**DECRETO N. 354 DEL 30-12-2019**

Conferenza di servizi decisoria – Determinazione di conclusione ex art. 14, co. 2, legge n. 241/1990 e ss. mm. ii. e art. 27, co. 1 e 2 del D.Lgs. n. 50/2016 e Autorizzazione, ai sensi dell'art. 5 comma 5-bis della L.84/1994, del progetto di "Realizzazione di una nuova costruzione per edificio direzionale e manutenzione straordinaria aree esterne dell'impianto RTN sito a Venezia località Fusina (Ve) in via dei Cantieri 9", - RIVE Srl. Richiesta Prot. AdSPMAS n.6906 del 13-05-2019.

- Realizzazione di una nuova costruzione per edificio direzionale e manutenzione straordinaria aree esterne dell'impianto RTN

sito a Venezia località Fusina (Ve) in via dei Cantieri 9. Richiesta Prot. AdSPMAS n.6906 del 13-05-2019;

Figura 1 Definizione della sorgente di contaminazione sul suolo superficiale.

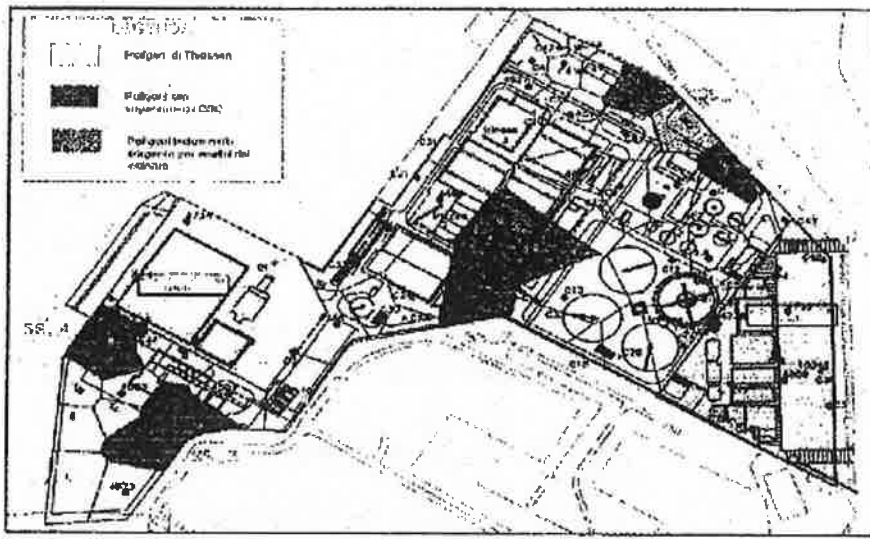
**Geometria della sorgente.** Date la distribuzione della contaminazione a carattere puntiforme, la suddivisione in poligoni di Thiessen e l'analisi della continuità spaziale delle sorgenti e delle caratteristiche di contaminazione dei poligoni vicini, sono state determinate sorgenti spazialmente distinte e per ognuna è stata eseguita l'elaborazione dell'analisi del rischio. Nello strato di terreno insaturo, pertanto, vi sono sorgenti di contaminazione collocate nel suolo superficiale e sorgenti collocate nel suolo profondo. Le sorgenti di contaminazione sono rappresentate nelle figure 1 e 2, tratte dalla documentazione in esame.
